**「もんじゅ」の安全性にかかる要請
(中間とりまとめ) に対する回答(案)**

平成14年10月22日

核燃料サイクル開発機構

図4-2-1 伝熱管破損による水素の発生と検出

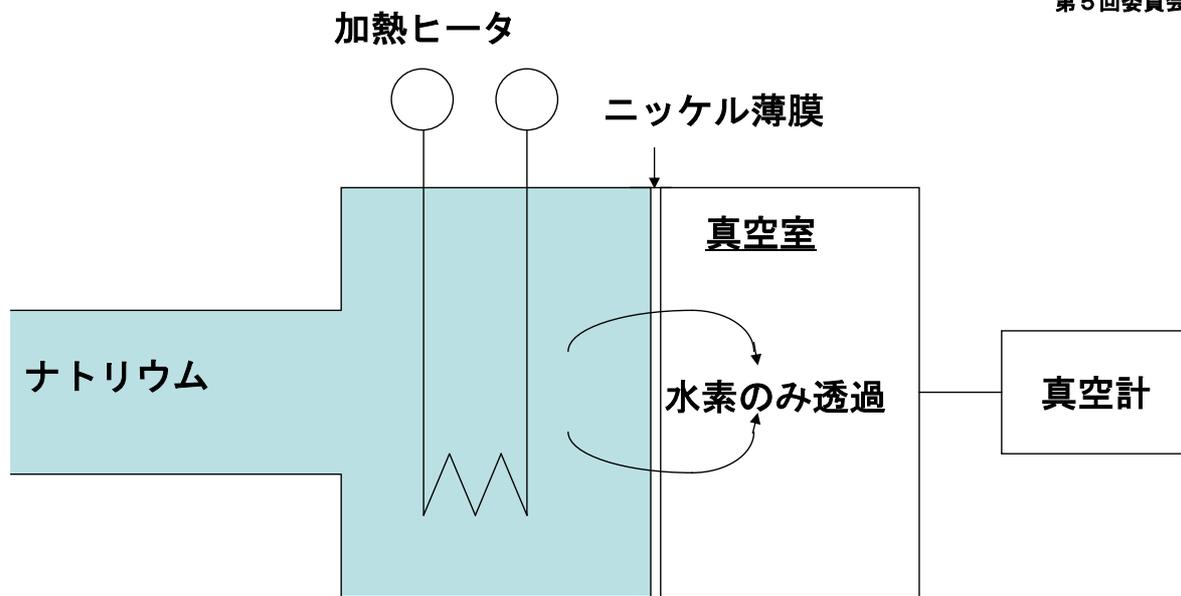
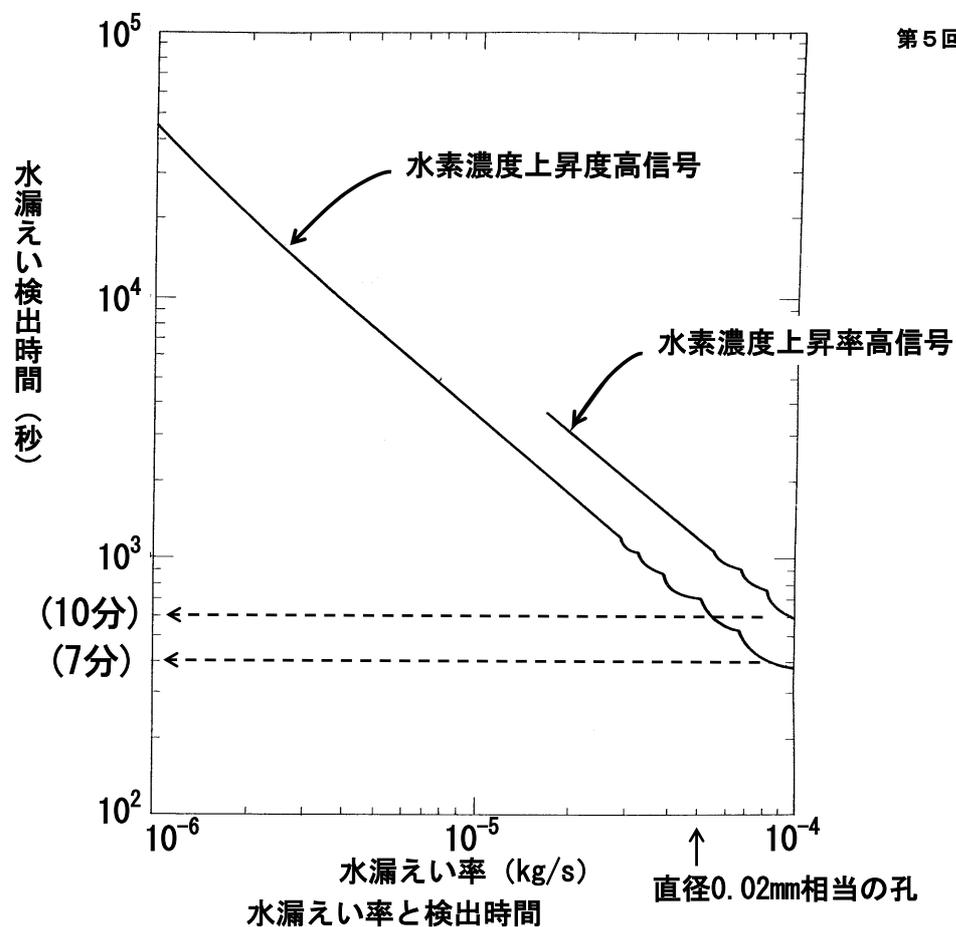
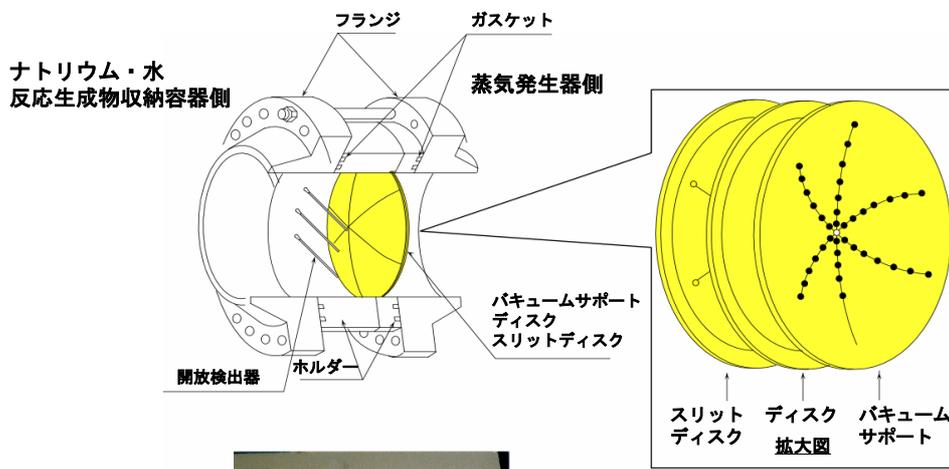
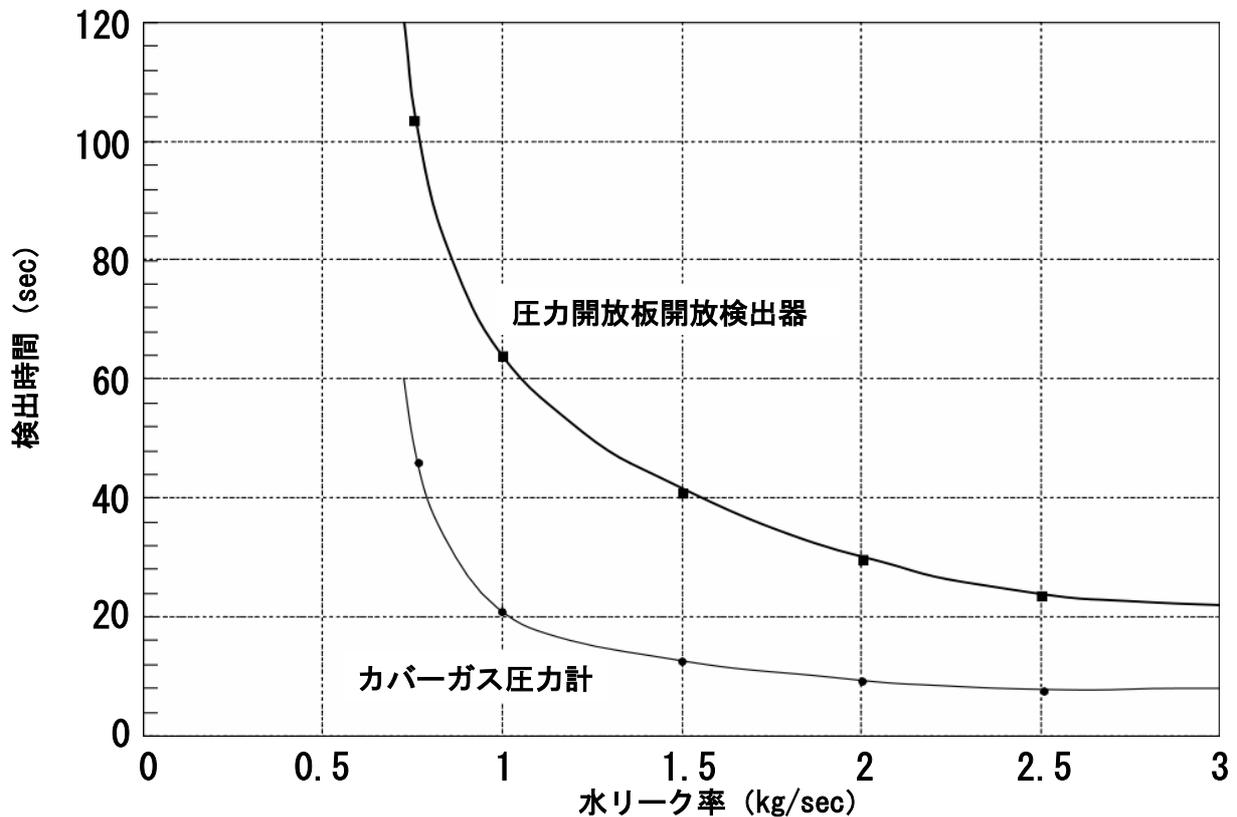
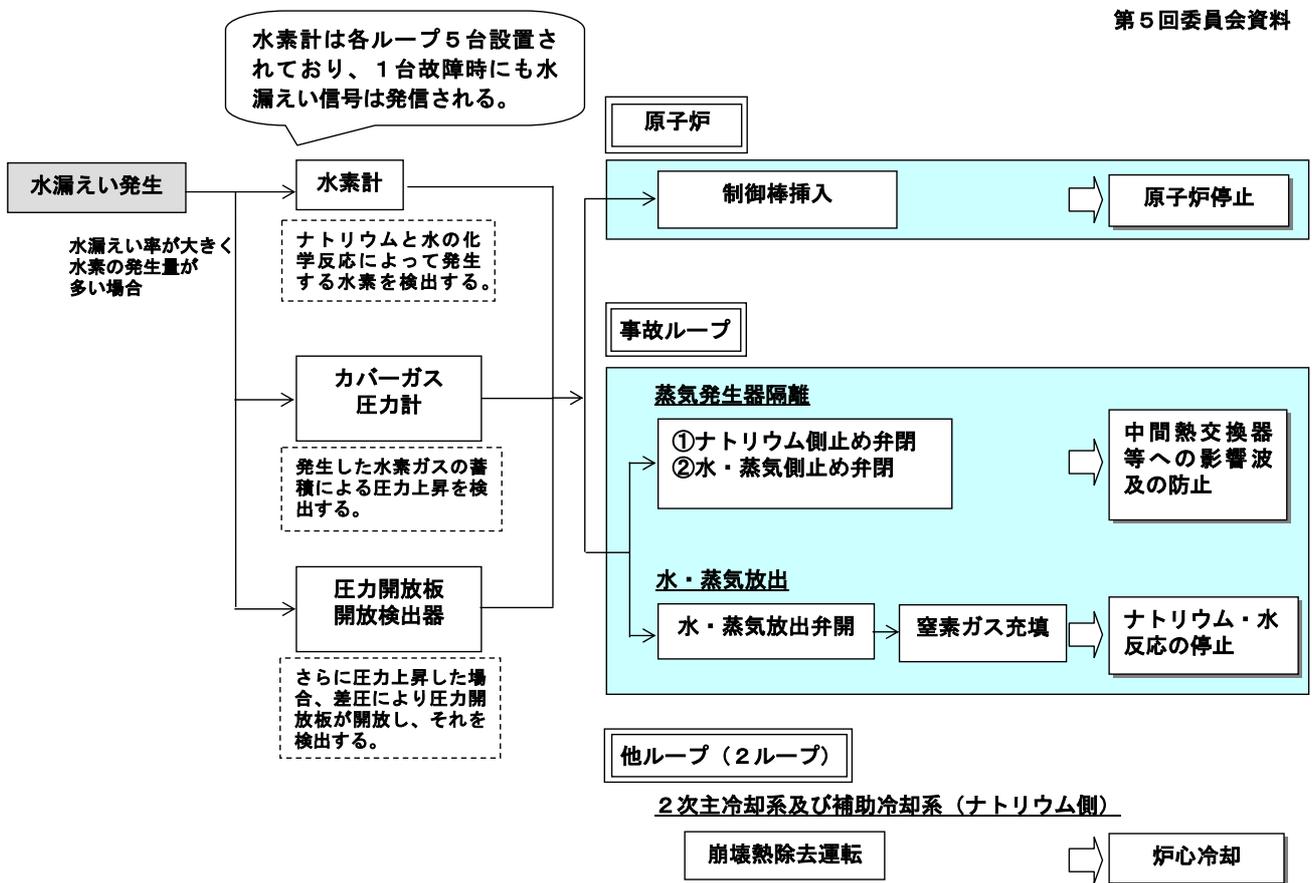
(4) 蒸気発生器の安全性について	
2) 伝熱管漏えいの検知とその後のプラント対応について、信頼性確保の観点から十分確認すること（漏えい規模と検出までの時間、水素計など漏えい検出器の特性と位置付け、ブローダウンの時間的挙動他）	
委員会への説明	<p>1) 蒸気発生器伝熱管破損時には、原理の異なった検出設備（水素計、カバーガス圧力計、圧力開放板開放検出器）により確実にそれを検出する。その検出信号により蒸気発生器を隔離するとともに原子炉を停止し、蒸気発生器から水・蒸気を排出して、ナトリウム・水反応を止める手順としている。</p> <p style="text-align: right;">【図 4-2-1～図 4-2-6】 【第 5 回委員会】</p>
委員会での審議を踏まえた説明	<p>1) 伝熱管が破損した場合、漏えいした水・蒸気がナトリウムと反応して水素が発生、カバーガス圧力が上昇する。以下の方法を用いて、これを検出する。</p> <p>(1) 水素計 ナトリウムまたはカバーガス中の水素濃度の異常な上昇を水素計により検出する。水素計により、0.02mm 程度の太さの孔（漏えい率で 5×10^{-5}kg/s）からの漏えいの場合でも 10 分程度以内で検出することが可能である。</p> <p>(2) カバーガス圧力計 通常運転時の蒸気発生器カバーガス圧力は約 98kPa [gage] であるが、水素発生により約 150kPa[gage]まで上昇すると水漏えい信号が発信する。カバーガス圧力計により、高温ラプチャ評価上最も厳しい 1.5kg/s 程度の漏えい時において、約 15 秒以内で検出することが可能である。</p> <p>(3) 圧力開放板（ラプチャディスク）及び開放検出器 カバーガス圧力がさらに上昇した場合に過度の圧力上昇を抑制するため、カバーガス部に圧力開放板を設置している。圧力開放板は、所定の圧力（約 300kPa [gage]）になると破裂し、この破裂を開放検出器により検出する。約 50kg/s の大漏えい時には、約 1 秒で開放する。</p> <p>2) 蒸気発生器伝熱管破損時は、漏えい発生信号により、原子炉を停止するとともに、当該ループでは以下の措置が講じられる。</p> <p>(1) 2 次主冷却系 蒸気発生器出入口止め弁を閉め、蒸気発生器を隔離する。このことにより、中間熱交換器その他の機器の健全性に影響を及ぼすことを防止する。</p> <p>(2) 水・蒸気系 水漏えいが継続すると、隣接する伝熱管に影響が及ぶ可能性がある。この影響を抑制するため、蒸気発生器前後の止め弁を閉め、放出弁を開き、蒸気発生器内の水・蒸気を急速に排出する。排出した後は伝熱管内に窒素ガスを充填し、ナトリウム・水反応を終息させる。水・蒸気の排出（ブローダウン）に必要な時間は約 100 秒以内である。</p>

図5-3-2 蒸気発生器伝熱管の検査装置開発計画

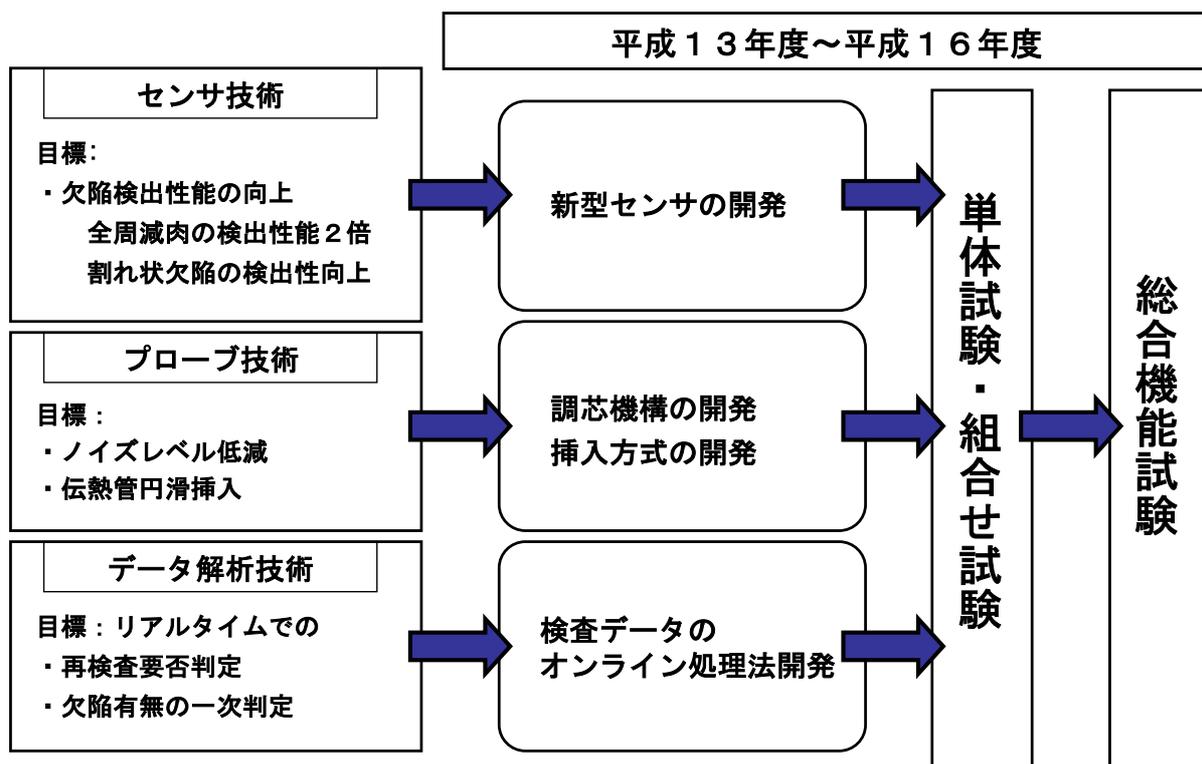
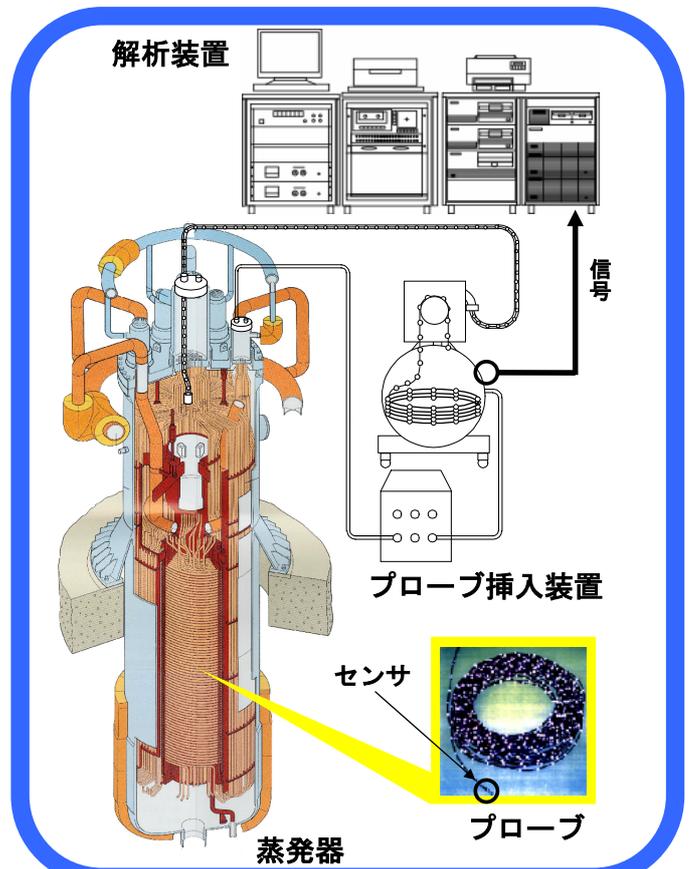
(5) 蒸気発生器の検査装置について	
3) 渦流探傷装置での信号検出性能等を十分検証すること（信号の再現性、信号位置の同定方法、一般産業での実績等）	
委員会への説明	<p>1) 現有装置の信号検出性能等を第3回委員会で説明 現有装置でも支持部などの信号を検出し、センサ位置を正確に把握できる。 【表5-3-1、図5-3-1】</p> <p>2) 渦電流探傷の適用例 ・火力発電所や石油プラントにおける熱交換器の伝熱管、ガス埋設管の検査に適用している例がある。製造工程での素材検査、製品、保守検査など検査対象物の特徴を考慮し、渦電流探傷用プローブを開発して検査を行っている。 【表5-3-2】 【第3回委員会】</p> <p>3) 信号検出性能（信号の再現性、信号位置の同定） 従来より一層欠陥検出性に優れた検査装置を目指し、 (1) センサー技術：欠陥検出性能の向上 (2) プローブ技術：ノイズレベルの低減、伝熱管円滑挿入 (3) データ解析技術：リアルタイムでの判定 を中心に技術開発を進めている。組合せ試験、総合機能試験で信号検出性能等を十分検証していく。【図5-3-2】 【第6回委員会】</p>
委員会での審議を踏まえた説明	<div style="border: 1px solid black; padding: 5px; margin-bottom: 10px;"> <p>ひび割れの検出性は。 溶接をしている（継手部の）ところの欠陥について、なにか特別の対策をとられているのか。 ナトリウムの純度をあげると外面からの腐食はほとんどないはず。むしろ、起こるとしたら内面の水の方からのはずである。管の外面が検査しにくいクロモリ（クロムモリブデン鋼）でも外面より内面に対する（検査）精度あげた方がよいのではという気もする。【第3回質疑】</p> </div> <p>(1) クロモリ鋼外面スリット状欠陥は、0.5mm幅、10mm長さのノッチ状欠陥では75%深さまで検出できる。内面の検出性能は高く50%まで検出できる。 【第3回委員会 表5-3-3】</p> <p>(2) 溶接部については、外面においても現状20%減肉の検出が可能である。溶接部の欠陥検出性能の向上のため、溶接の影響を取り除き欠陥信号を取り出す手法の検討を行っている。</p> <p>(3) 内面の検出性能向上とスリット状欠陥の検出も可能なように軽水炉用に開発された最新のECTセンサの導入を検討している。【図5-3-2】 【第6回委員会】</p>

今後の対応	<p>1) 渦流探傷装置での信号検出性能等の検証</p> <p>技術開発を進め、開発した検査装置について ISI 校正試験施設を用いて、組合せ試験、総合機能試験を実施し、信号の再現性能、欠陥位置の同定性能を確認していく計画である。【 図 5-3-2、図 5-3-3】</p> <p style="text-align: right;">【第 6 回委員会】</p>
-------	--
